Stadt Braunschweig **19-11742**
Der Oberbürgermeister **Beschlussvorlage**
öffentlich

Betreff:
Vorhabenbezogener Bebauungsplan mit örtlicher Bauvorschrift "Franz-Rosenbruch-Weg", OE 39
Stadtgebiet zwischen Bundesallee, Stauffenbergstraße und dem Franz-Rosenbruch-Weg (Geltungsbereich A)
Stadtgebiet südwestlich Peterskamp, Ecke Hondelager Weg (Geltungsbereich B)
Behandlung der Stellungnahmen, Satzungsbeschluss

Organisationseinheit:	*Datum:*
Dezernat III 61 Fachbereich Stadtplanung und Umweltschutz	17.10.2019

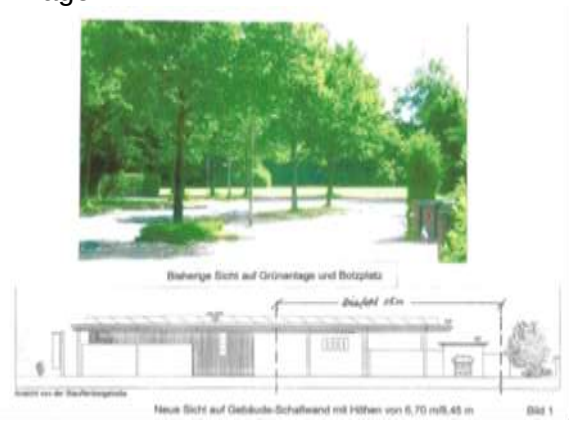
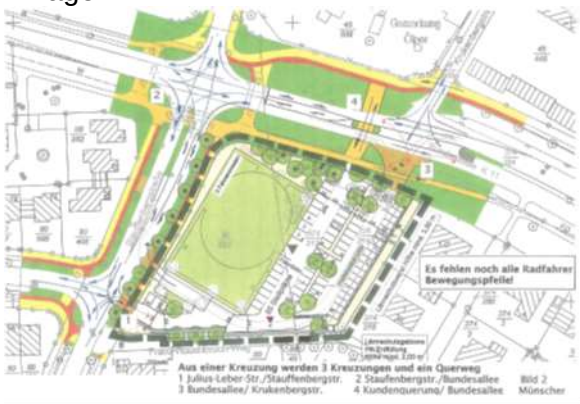
4.4	Die Darstellungen des Verbrauchermarktes auf OE 39-2 c+d sind die eines Industriegebäudes und **Gebäude dieser Form**, Halle mit Flachdach + Photovoltaik + Klimaanlagen-Lüfter + LKW-Ausfahrt mit einer Seitenwandlänge von 60 m und mit einer Höhe von 8,45 m, nehme ich in unserem Wohngebiet als Fremdkörper wahr.	Innerhalb eines Stadtgefüges gehören bauliche Veränderungen mit entsprechenden Auswirkungen auf das Siedlungsgefüge zur normalen Siedlungsentwicklung. Einen Anspruch auf den Erhalt des Umfeldes besteht nicht. In der Nachbarschaft befinden sich neben einzelnstehenden Einfamilienhäusern auch gereihte Baustrukturen, die, wenn auch kleinteilig, längere geschlossene Baukörperabschnitte bilden. Entsprechende großformatige Bauformen sind auch auf der nördlichen Seite der Bundesallee zu finden. Inso-

4.5	**In den Anlagen OE 39 2c und 2d fehlen Details im Dach, Klima-Lüfteranlagen und Photo-voltaik !**	In den zitierten Anlagen werden die Ansichten und ein Schnitt dargestellt. Mit dieser Darstellung wird die Gestaltung und Kubatur des Gebäudes beschrieben. Die Photovoltaikanlage ist Bestandteil der Darstellung, da sie sich auf die städtebauliche Erscheinung des Gebäudes auswirkt. Technische Anlagen wie Lüfter und Klimaanlagen werden üblicherweise nicht dargestellt. Sie werden Gegenstand der Bauantragsunterlagen sein.

fern sind die Abmessungen durchaus als verträglich zu betrachten. Im Übrigen ist die Betonung eines Standortes, insbesondere der Ortsmitte, durch die Architektur, die Ausformung des geplanten Gebäudes als Solitär und die Wahl von Baumaterialien ein legitimer städtebaulicher Belang. Es besteht nicht der Anspruch, die neue Bebauung quasi gestaltungsgleich mit den rückwärtig liegenden Wohngebäuden herzustellen. Die vorgesehene Nutzung und die Lage an der Bundesallee rechtfertigen einen eigenständig wahrnehmbaren Baukörper. Gleichwohl wurden bei der Überarbeitung des Vorhabens in der Gestaltung Stilelemente der örtlichen Bauvorschriften des umgebenden Bebauungsplans aufgenommen.
